Onderwerp **Wijziging Ontwerp tracébesluit Zuidelijke Ringweg  
Groningen**

**Ontwerp-Tracébesluit  
A7/N7 Zuidelijke Ringweg Groningen,  
fase 2, Wijziging 2017**

**Ontwerp-Tracébesluit  
A7/N7 Zuidelijke Ringweg Groningen,  
fase 2, Wijziging 2017**

**IV Toelichting**

Figuur 4A: als gevolg van wijzigings-TB te verplaatsen referentiepunten

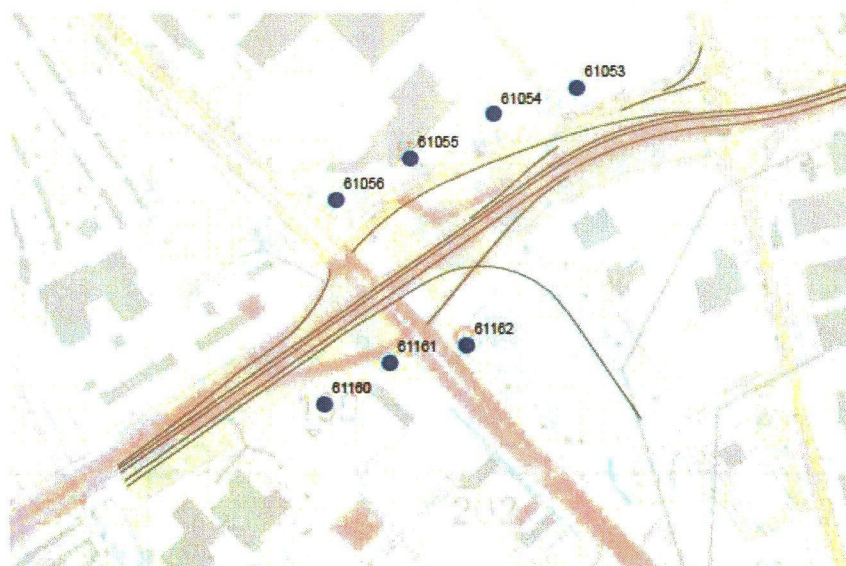
2. Aan Bijlage 1, par. 1.2, tabel 2, van het 'Tracébesluit 2014' worden na referentiepunt 61143, de volgende te verplaatsen referentiepunten toegevoegd .

Referentiepunt	Coördinaten geluidregister		Coördinaten na verplaatsing	
	X	Y	X	Y
61160	235208,26	581068,83	235199,14	581080,33
61161	235303,31	581099,21	235274,33	581126,99
61162	235349,32	581178,79	235362,07	581148,42

3. In Bijlage 1, par. 1.2 van het 'Tracébesluit 2014' wordt na figuur 4 de onderstaande figuur toegevoegd:
